9. FNP-Änderung „Konzentrationszonen für Windkraftanlagen“; Gemeinde Hürtgenwald Stellungnahme der Verwaltung zu den Stellungnahmen der Behörden und sonstigen Träger öffentlicher Belange aus den Beteiligungen gem. § 4 Abs. 1 u. 2 BauGB und § 4a Abs. 3 BauGB

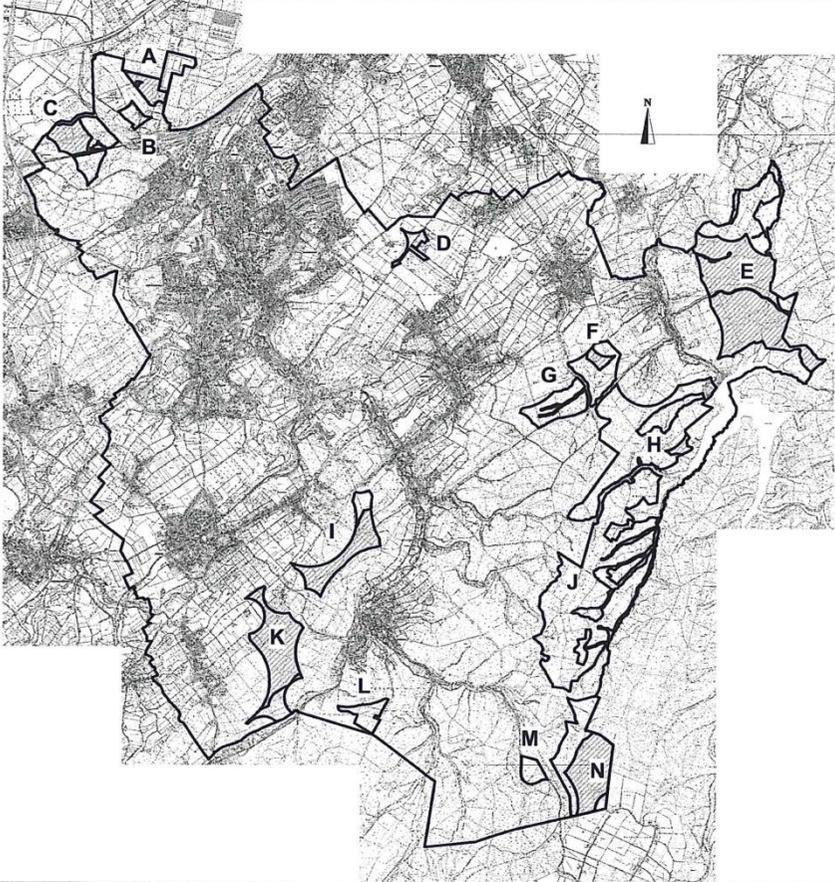
<p>13.2 Fläche H (Brandenburg) und Fläche M (Peterberg)</p>		
<p><i>Aufgrund der Entfernung der Konzentrationszone IV „Brandenburg“ (Fläche H) und V „Raffelsbrand“ (Fläche L, M) zum Stadtgebiet werden die Belange der Stadt Stolberg durch diese Planung nicht berührt.</i></p>	<p><i>Es werden keine Bedenken geäußert. Die Stellungnahme wird zur Kenntnis genommen.</i></p>	<p><i>Die Stellungnahme wird zur Kenntnis genommen.</i></p>
<p>13.3 Konzentrationszone I</p>		
<p><i>Die bis dato im FNP der Gemeinde Hürtgenwald dargestellte Konzentrationszone I liegt ca. 5,5 km südöstlich der Ortslage Zweifall an der Grenze des Stadtgebietes Stolberg und der Potentialfläche N auf Stolberger Stadtgebiet. In der Zone sind derzeit 4 Anlagen errichtet. Da die Zone nicht mehr den neuen Kriterien der Standortuntersuchung entspricht (insbes. Immissionsschutz) wird diese aufgehoben. Die Belange der Stadt Stolberg werden somit durch die Planung nicht berührt. Die vorhandenen Anlagen</i></p>	<p><i>Es werden keine Bedenken geäußert. Die Stellungnahme wird zur Kenntnis genommen.</i></p>	<p><i>Die Stellungnahme wird zur Kenntnis genommen.</i></p>

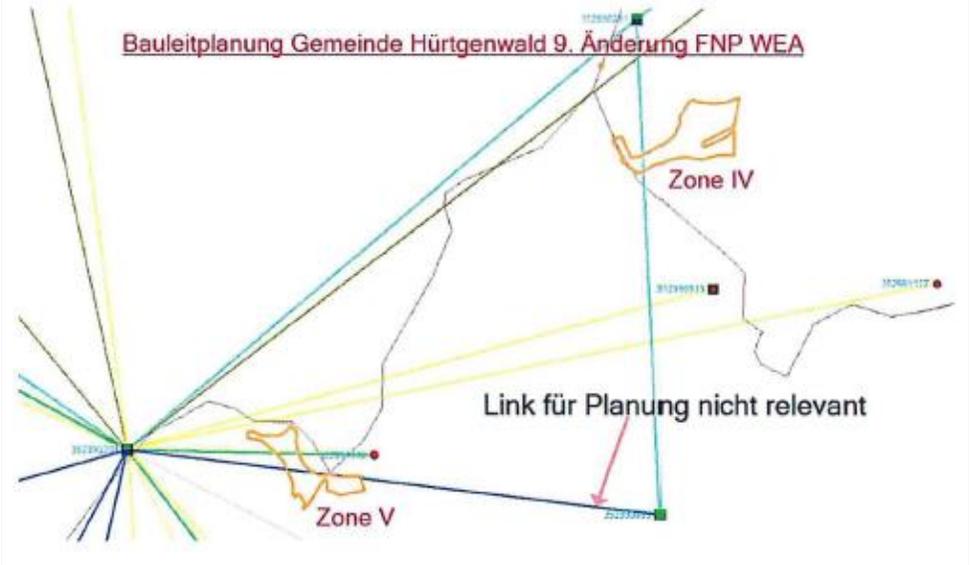
Stellungnahmen	Abwägungsvorschlag	Beschlussvorschlag
<p>Die bei der Bezirksregierung Arnsberg Abt. Bergbau und Energie in NRW vorhandenen Ergebnisse, über die in den Anlagen aufgeführten „Tagesöffnung des Bergbaus“, ist dem „SATÖB – Auszug“ (vgl. Anlage 2) zu entnehmen. Die Mittelpunktkoordination der stillgelegten Tagesöffnungen des Bergbaus wurden anhand der hier vorhandenen Grubenbilder ermittelt. Die Genauigkeit der Mittelpunktkoordinaten der erfassten stillgelegten Tagesöffnungen des Bergbaus beträgt in der Regel ca. ± 1 m bis ca. ± 25 m und ist unabhängig von der Genauigkeit der jeweils zugrunde liegenden Unterlagen sowie dessen Einpassungsfähigkeit in die heutige Tagessituation. Über den Ausbau, die Beschaffenheit des Schachtkopfes, die Verfüllung und letztendlich über die Sicherung können keine Unterlagen vorliegen. Eine Aussage bezüglich der Standsicherheit der Tagesoberfläche im Bereich der o. g. Tagesöffnung ist aus vorerwähnten Gründen nicht möglich. Zur Gefährdungsabschätzung sollte ggf. eine Standsicherheitsuntersuchung unter Einschaltung eines Sachverständigen durchgeführt werden. Ebenfalls teile ich Ihnen mit, dass für den nördlichen Planbereich (Bereich der o. a. Tagesöffnungen) das Gutachten (aus dem Jahr 2004) „Konzession Augustus und Düren – Hürtgenwald“ des Ingenieurbüro Heitfeld – Schetelig hier vorliegt.</p> <p>Über die Art und Weise (Tage- oder Tiefbau) sowie dem Umfang der Gewinnung liegen (wie bereits erwähnt) keine weiteren Unterlagen vor. Diese Fragen können allerdings erst nach Durchführung entsprechender Erkundungsmaßnahmen (z. B. Bohrungen) abschließend beantwortet werden.</p> <p>Folgende allgemeingültigen Hinweise zur Einwirkungsrelevanz der o g. umgegangenen bergbaulichen Tätigkeiten sind zum jetzigen Zeitpunkt von hier aus möglich:</p> <ul style="list-style-type: none">• Ein Nachsacken oder Abgehen der ggf. vorhandenen Verfüllsäule oder ein Einstürzen der im Bereich der Planung gelegenen Tagesöffnungen lässt sich auf Dauer nicht ausschließen. Bei einem Eintritt eines solchen Ereignisses muss in der näheren Umgebung der Tagesöffnung mit einem Einbruch und / oder einer Absenkung der Tagesoberfläche gerechnet werden.• Die vermutlich innerhalb des Plangebietes im oberflächennahen und tagesnahen Bereich vorhandenen Hohlräume und / oder Verbruchzo-

Stellungnahmen	Abwägungsvorschlag	Beschlussvorschlag
<p>nen können zu einer Setzung der Tagesoberfläche führen.</p> <ul style="list-style-type: none"> In der beigefügten Anlage 1 (Maßstab 1:15000) werden die hier derzeit bekannten „Tagesöffnungen des Bergbaus (mit Kennziffer) sowie der Pingenzug „Elvira“ (südlicher Bereich der Planung) dargestellt. Die Anlage 2 enthält eine Aufstellung (Ergebnisliste „Tagesöffnungen des Bergbaus“, SATÖB – Auszüge) der bergbaulich bedingten Tagesöffnungen (Stand 21.12.2012). <p>Hinsichtlich einer gutachterlichen Einschätzung der Einwirkungsrelevanz des o. g. Bergbaus empfehle ich Ihnen, einen Sachverständigen einzuschalten und auf der Grundlage dieser Untersuchungsergebnisse ggf. teilweise eine Kennzeichnung gemäß § 9 Abs. 5 BauGB vorzunehmen.</p> <p>Im Rahmen des Verfahrens und vor der Durchführung von Baumaßnahmen besteht die Möglichkeit, die hier befindlichen Unterlagen einzusehen und sich über die bergbauliche Situation zu informieren. Die Einsichtnahme ist hier schriftlich zu beantragen und kann auch von einem beauftragten Sachverständigen durchgeführt werden.</p> <p>Über mögliche zukünftige, betriebsplanmäßig noch nicht zugelassene bergbauliche Tätigkeiten ist hier nichts bekannt. Diesbezüglich empfehle ich Ihnen, auch die o. g. Eigentümerin (Stadt Düren) der bestehenden Bergbauberechtigung an der Planungsmaßnahme zu beteiligen, falls dieses nicht bereits erfolgt ist.</p>

Stellungnahmen	Abwägungsvorschlag	Beschlussvorschlag
 <p>Bauplanung Gemeinde Hürtgenwald 9. Änderung FNP/WEA</p>

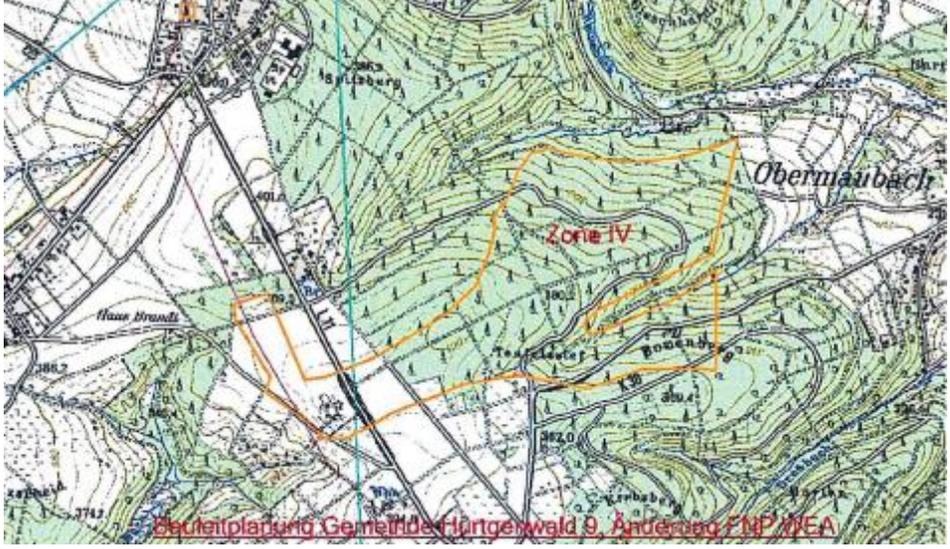
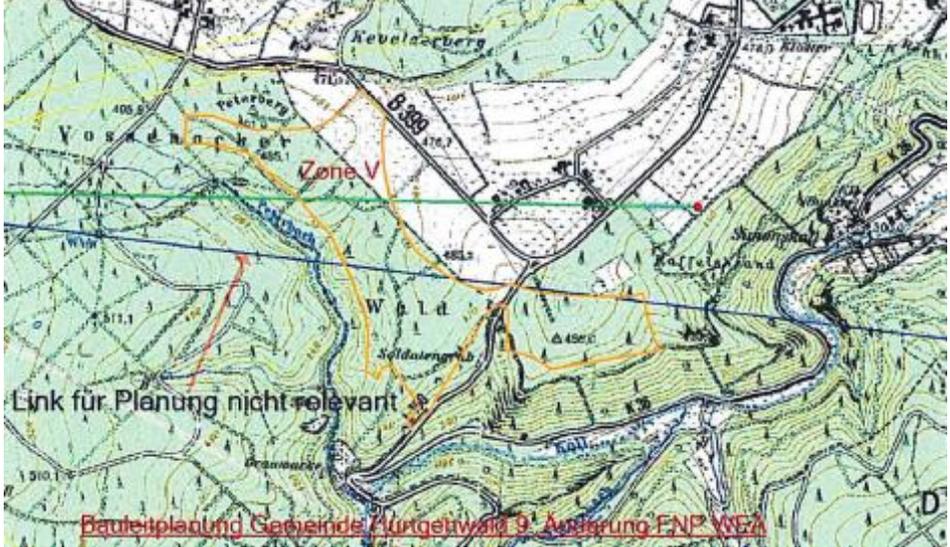
<p>24 Telefonica Germany mit Schreiben vom 07.10.2013, vom 11.06.2014 und vom 05.03.2015</p>		
<p>24.1 Richtfunk</p>		
<p><i>Aus Sicht der Telefonica Germany GmbH & Co. OHG sind nach den einschlägigen raumordnerischen Grundsätzen die folgenden Belange bei der weiteren Planung zu berücksichtigen, um erhebliche Störungen bereits vorhandener Telekommunikationslinien zu vermeiden:</i></p> <p><i>In der Nähe Ihrer geplanten Konzentrationszonen IV und V zur Errichtung von</i></p>	<p>Die Stellungnahme betrifft die Ebene der verbindlichen Bauleitplanung. Im Flächennutzungsplan werden keine Anlagenstandorte festgeschrieben. Die Stellungnahme wird im entsprechenden Bebauungsplanverfahren berücksichtigt.</p>	<p>Der Hinweis wird zur Kenntnis genommen.</p>

Stellungnahmen	Abwägungsvorschlag	Beschlussvorschlag
<p><i>Windkraftanlagen verlaufen drei unserer Richtfunkverbindungen.</i></p> <p><i>Die Abbildungen auf den folgenden Seiten zeigen eine Übersichtskarte und zwei Detailkarten. In den Abbildungen sind die Plangebiete mit einer dicken orangen Linie eingezeichnet. Die anderen farbigen Linien verstehen sich als Punkt-zu-Punkt-Richtfunkverbindungen von Telefonica Germany GmbH & Co. OHG.</i></p>  <p>The map displays the planning area for wind energy in Hürtgenwald. It features two orange-outlined zones, Zone IV and Zone V. A network of multi-colored lines represents radio links between various points. A specific link is highlighted with a red arrow and labeled 'Link für Planung nicht relevant'. The title of the map is 'Bauleitplanung Gemeinde Hürtgenwald 9. Änderung FNP WEA'.</p>
